Oggetto: Procedura di verifica di assoggettabilità alla V.I.A. ai sensi dell'art. 19 del D.Lgs. 152/20016 e ss. mm. e ii.

Proponente – DI.S.E.G. S.r.l.

Progetto – Aumento quantitativi e rifiuti per attività Recupero Rifiuti Speciali Non Pericolosi.

Integrazioni ai sensi dell'articolo 19, comma 6, del D.Lgs. n.152/2006 e ss . mm . e ii.

Figura 1

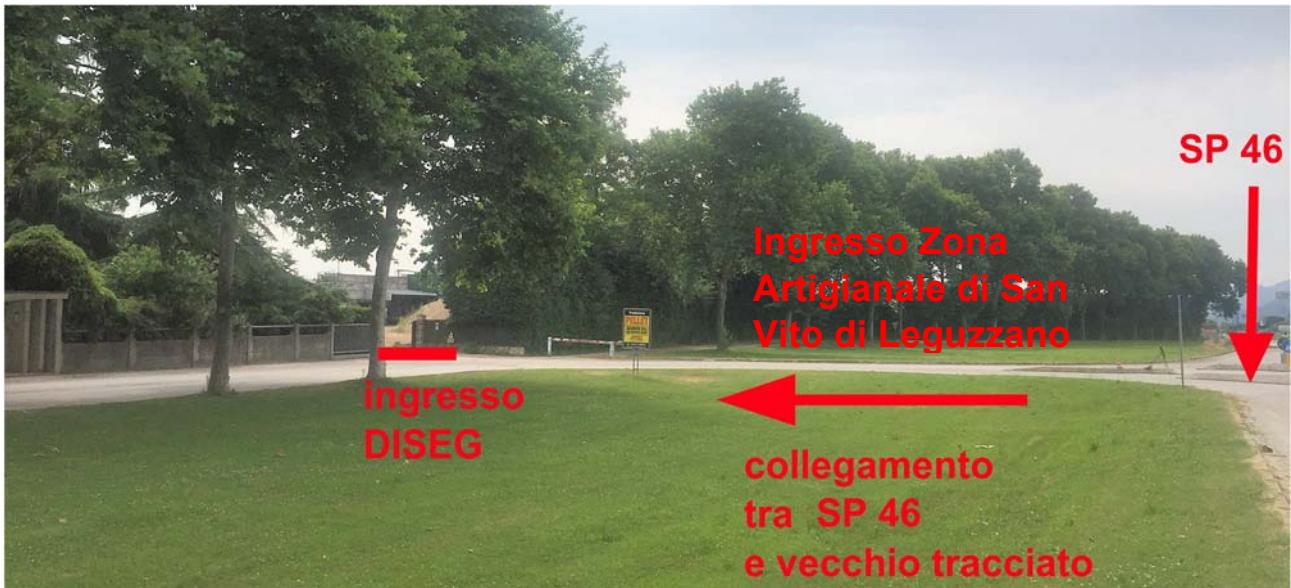
Lo S.P.A. individua la sottoelencata tematica, ma occorre rapportare l'attività in essere/attività di progetto con detta tematica anche al fine di individuare le eventuali opere mitigative: la SP 46 è oggetto di un progetto speciale.

Le tavole che descrivono il rapporto tra il progetto di riqualificazione della SP 46 e quanto proposto dalla committente è riportato al paragrafo 2.5.4.1 dello SPA. La riqualificazione della provinciale renderà il traffico più fluido, e quindi l'ingresso ed egresso dei mezzi pesanti sarà più agevole. L'ingresso della committente si trova sul tracciato della vecchia SP 46.

Figura 2: Estratto della Tav. 36 “Zone omogenee di protezione dall'inquinamento” – territorio di Malo

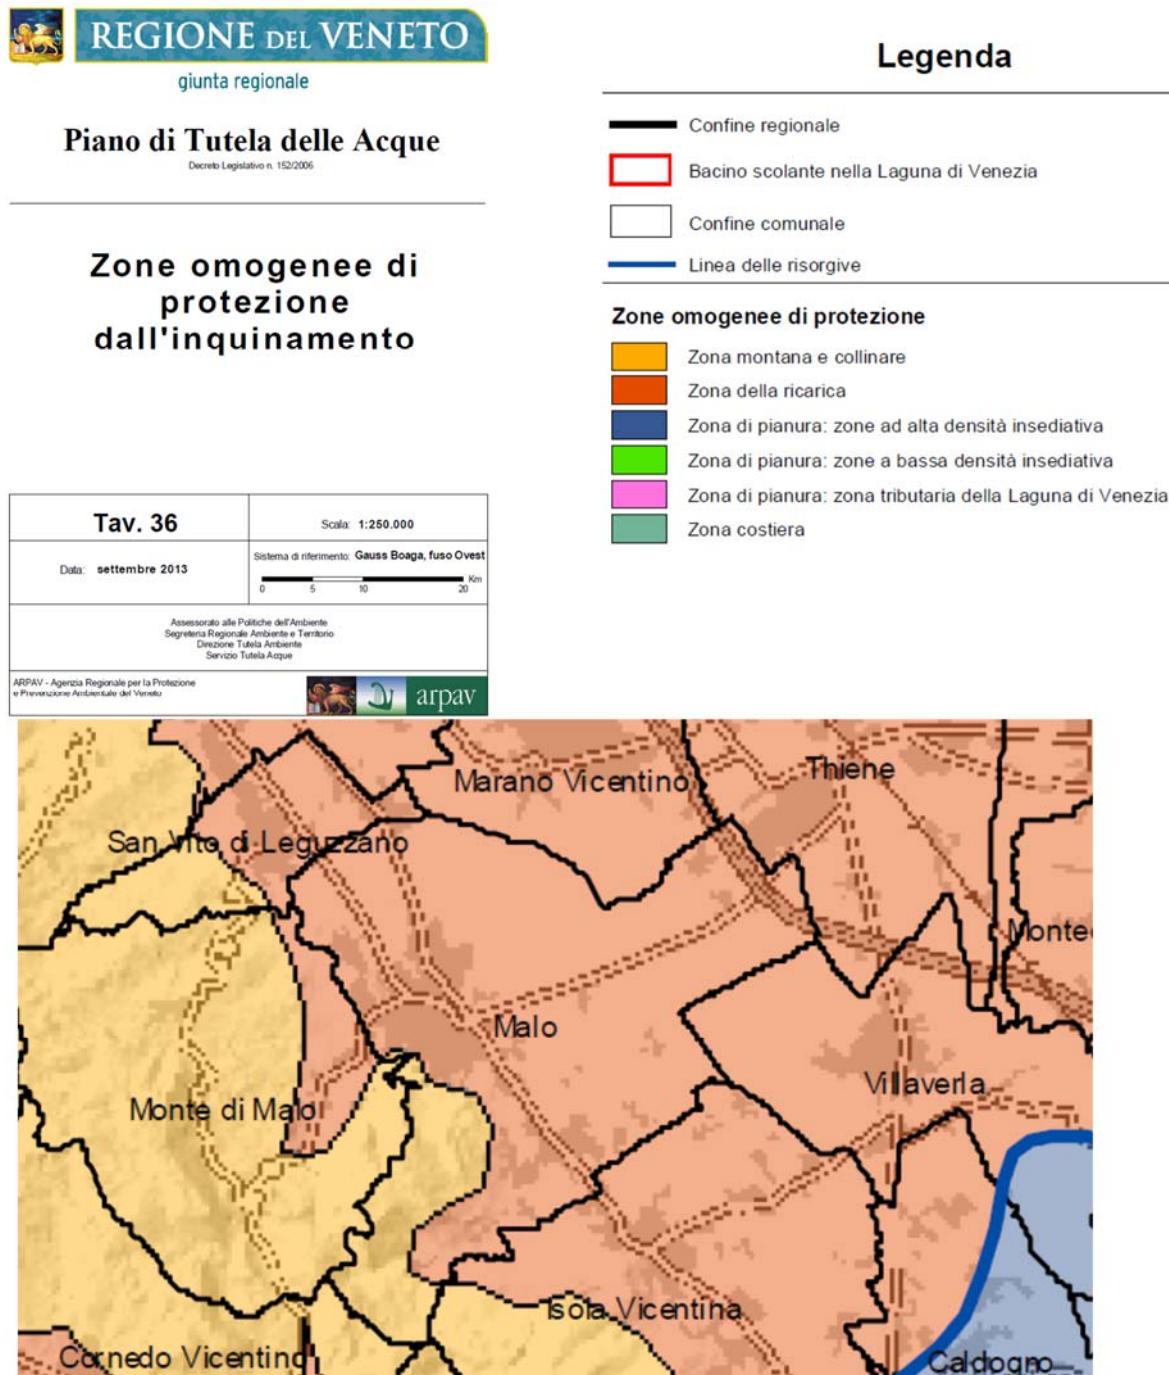
2. L'area dell'impianto non viene messa in relazione con il Piano di Tutela delle Acque (P.T.A.) e conseguentemente non è stato indicato il fatto che l'area dell'impianto è all'interno:
- delle zone omogenee di protezione – zona della ricarica (Tav. 36 relativa alle “Zone Omogenee di protezione dall'inquinamento”).

Il sito in studio rientra nelle “Zone della ricarica”, come si evidenzia dalla figura sopraindicata.

Il progetto allegato allo Studio Preliminare Ambientale, proponeva la realizzazione di un nuovo pozzo perdente in consequenzialità alla situazione attuale. In Allegato 1 al presente documento si illustra una variazione della proposta iniziale sulla gestione delle acque.

Figura 3: Estratto della Figura 2.3 “Zone vulnerabili da nitrati di origine agricola – territorio di Malo

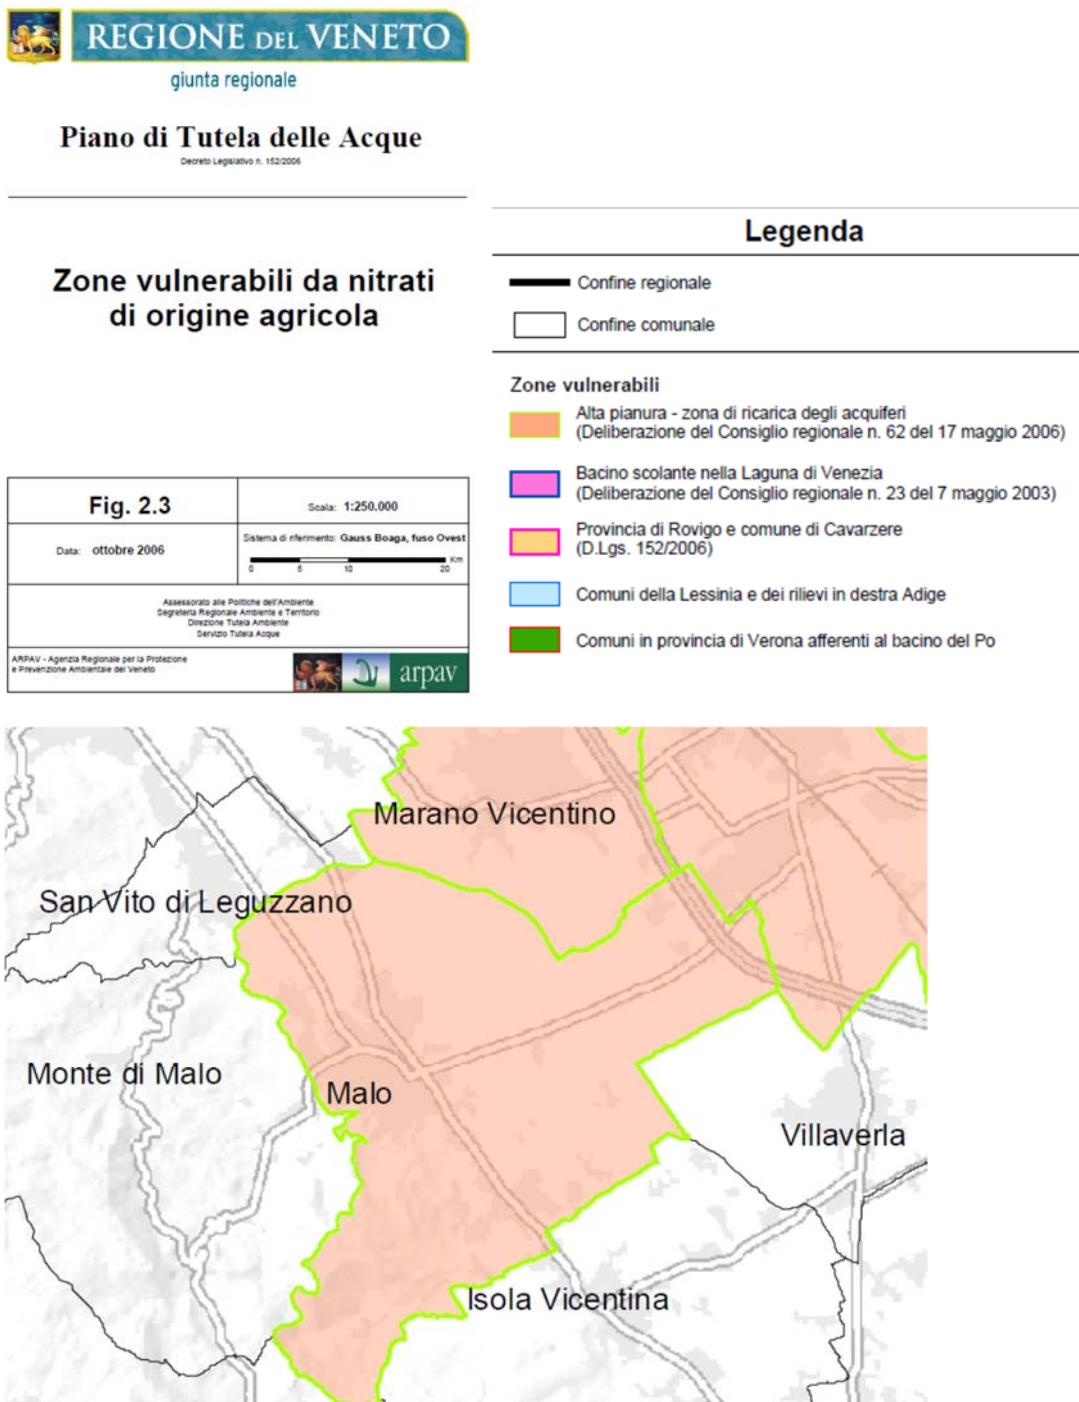
- delle le zone vulnerabili “Alta pianura – zona di ricarica degli acquiferi (Fig. 2.3 - Zone vulnerabili da nitrati di origine agricola (Deliberazione del consiglio regionale n. 62 del 17 maggio 2006))

Dalla figura precedente è evidente come il sito in studio rientra nelle “Zone vulnerabili” – “Alta pianura – zona di ricarica degli acquiferi (D.C.R. n. 62 del 2006)”.

Si evidenzia che l’attività in essere non rientra fra le attività agricole.

Figura 4: Estratto Carta della Vulnerabilità Intrinseca della falda freatica della Pianura Veneta – territorio di Malo

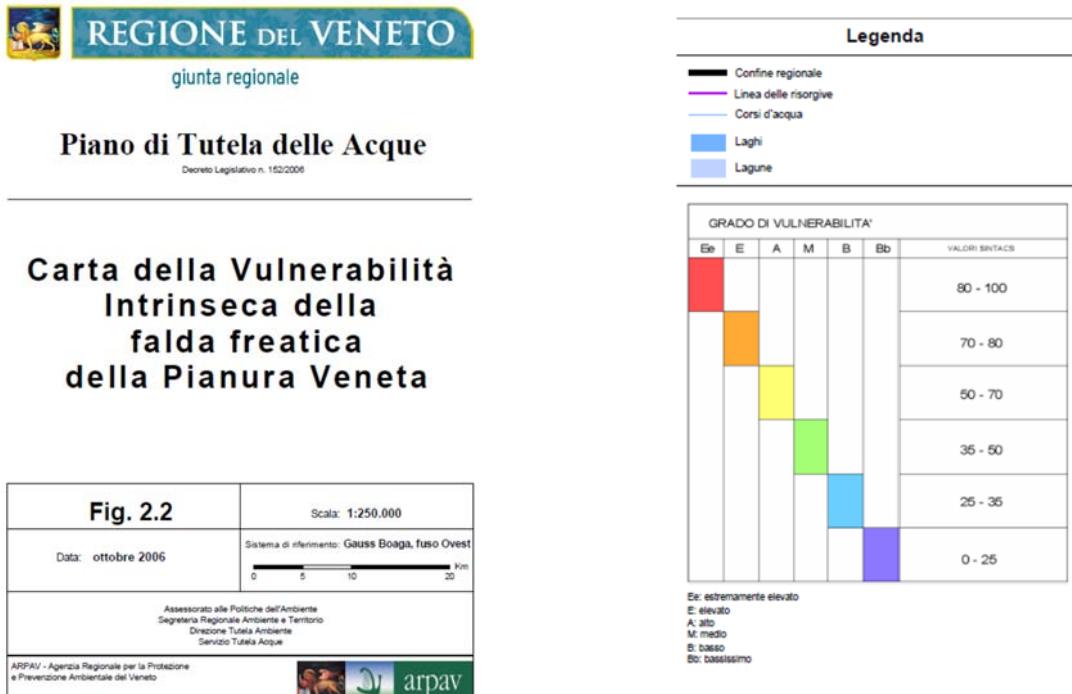
- di un area con grado di vulnerabilità A-alto (Valori sintacs 50-70) (Fig. 2.2 relativa alla “Carta delle Vulnerabilità Intrinseca della falda freatica della Pianura Veneta”).
Occorre che nello studio presentato siano messe in relazione con l’impianto le sopra indicate tematiche riguardanti il PTA.

Dalla figura si desume che il sito in studio rientra in un’area con grado di vulnerabilità A-alto (Valori sintacs 50-70), il cerchio rosso evidenzia la zona dove si trova il sito in studio. Il progetto allegato allo Studio Preliminare Ambientale, proponeva la realizzazione di un nuovo pozzo perdente in consequenzialità alla situazione attuale. In Allegato 1 al presente documento si illustra una variazione della proposta iniziale sulla gestione delle acque.

Figura 5: Esempi di utilizzi della piattaforma rifiuti

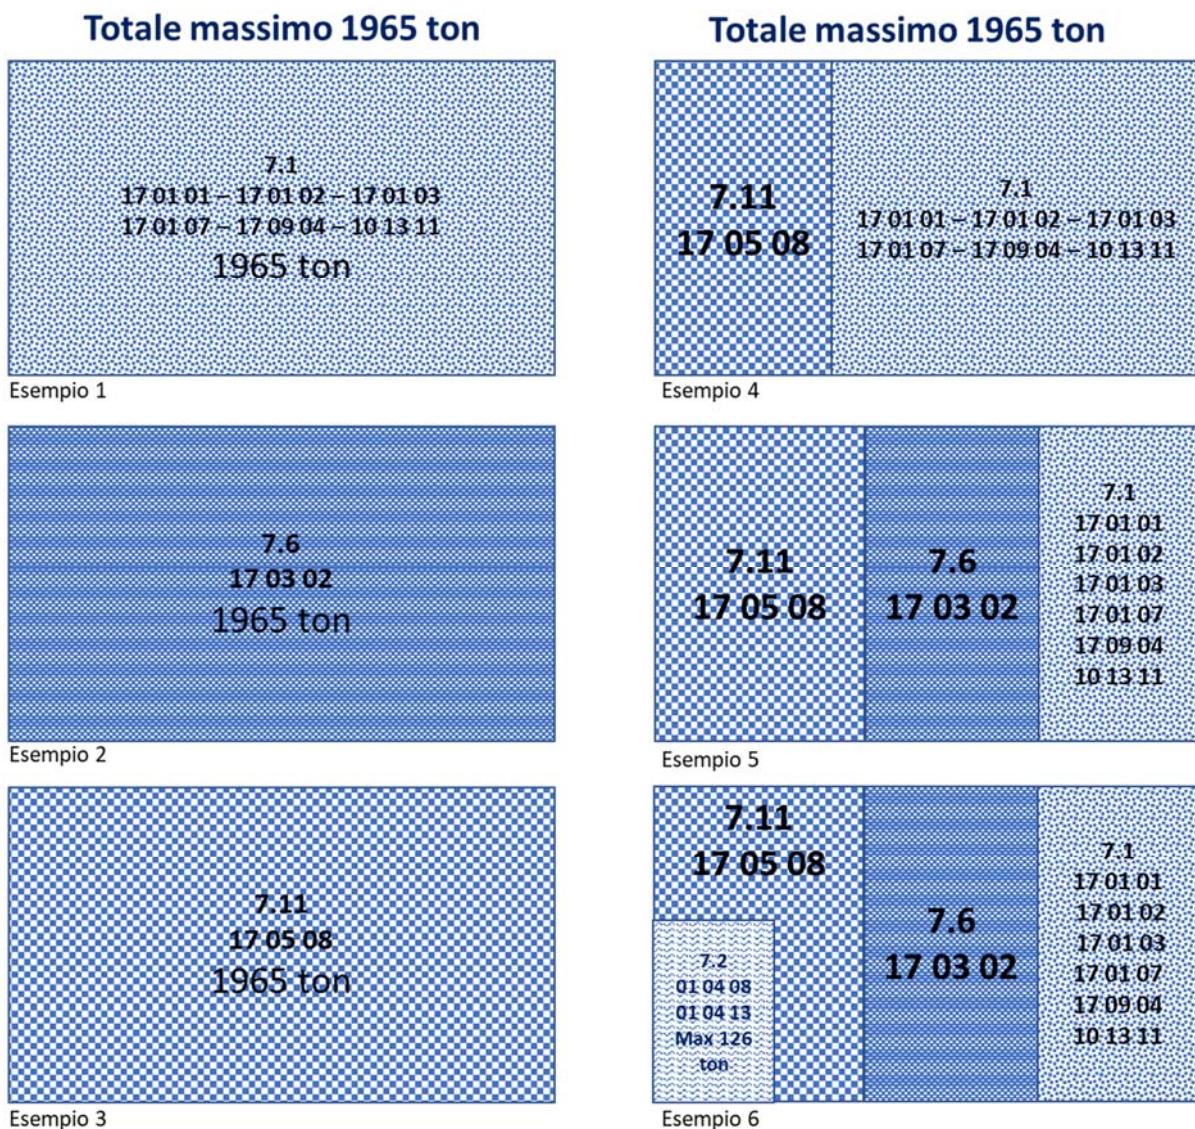
3. Per l'Attività 1 - Recupero inerti indicare il codice CER prodotto dall'accorpamento.

Da come è scritto si evince che la messa in riserva si attua attraverso l'accorpamento dei codici 01 04 08, 01 04 13, 10 13 11, 17 01 07 e 17 09 04.

La messa in riserva non si attua accorpando i rifiuti individuati dai codici CER riportati in tabella, ma tenendoli divisi da new jersey di cemento.

A seconda della necessità questi new jersey vengono spostati sulla piattaforma rifiuti, in modo da poter ricevere i rifiuti senza accorparli fra loro, come descritto a pag. 23 dello Studio Preliminare Ambientale, dove si illustrano le possibili modalità di utilizzo futuro della piattaforma.

Si ribadisce che i rifiuti non sono scaricati assieme sulla piattaforma tranne quelli appartenenti alla stessa tipologia ai sensi del D.M. 5 febbraio '98 e che i divisori sono costituiti da new jersey.

Esempio 1: tutta la piattaforma è utilizzata da rifiuti appartenenti alla tipologia 7.1

Esempio 2: tutta la piattaforma è utilizzata dal rifiuto identificato dal codice CER 17 03 02 "miscele bituminose diverse da quelle di cui alla voce 17 03 01", appartenente alla tipologia 7.6

Esempio 3: tutta la piattaforma è utilizzata dal rifiuto identificato dal codice CER 17 05 08 "pietrisco per massicciate ferroviarie, diverso da quello di cui alla voce 17 05 07", appartenente alla tipologia 7.11

Esempio 4: piattaforma divisa in due, ipoteticamente una parte della piattaforma è occupata dal codice 17 05 08, una parte dai codici appartenenti alla tipologia 7.1.

Il divisorio sarà in new jersey e i rifiuti saranno correttamente etichettati.

Esempio 5: piattaforma divisa in tre, ipoteticamente una parte della piattaforma è occupata dal codice 17 05 08, una parte dal codice 17 03 02 e una parte dai codici appartenenti alla tipologia 7.1.

I divisori saranno in new jersey e i rifiuti saranno correttamente etichettati.

Esempio 6: piattaforma divisa in quattro, ipoteticamente una parte occupata dai codici appartenenti alla tipologia 7.2 (al massimo 126 tonnellate), una parte della piattaforma è occupata dal codice 17 05 08, una parte dal codice 17 03 02 e una parte dai codici appartenenti alla tipologia 7.1.

I divisori saranno in new jersey e i rifiuti saranno correttamente etichettati.

Le terre e rocce da scavo saranno stoccate a lato della piattaforma e protette da teli impermeabili per un massimo di 200 tonnellate.
